NOTICE DE MODIFICATION

Lisez attentivement si vous avez vendu une voile avec ce système sur les poignets de frein.

Figure 1

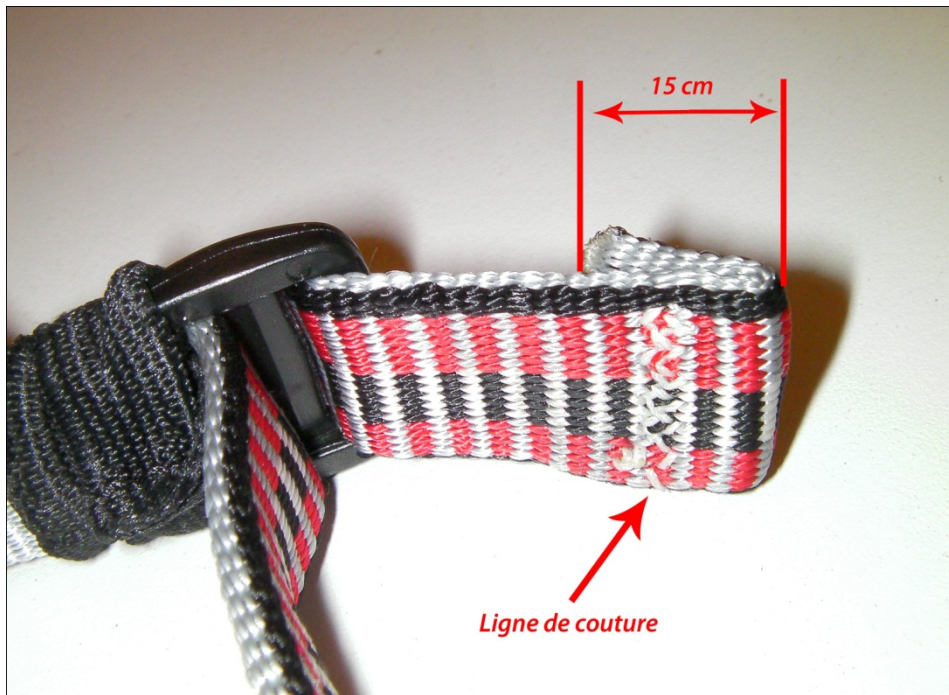
Dans certaines circonstances, la poignée peut se défaire au niveau du réglage sous la pièce néoprène.

Ce problème étant dangereux pour l'utilisateur final, nous demandons à ce que la solution soit réalisée à l'aide de ligne de couture comme exposé ci-contre.

Plier l'extrémité de la sangle de réglage de freins sur elle-même de 15 mm puis coudre les 2 parties sur toute la largeur de la sangle.

Régler les freins à la distance désirée par le client puis remettre en place le néoprène par-dessus la pièce plastique de réglages et les sangles de freins.
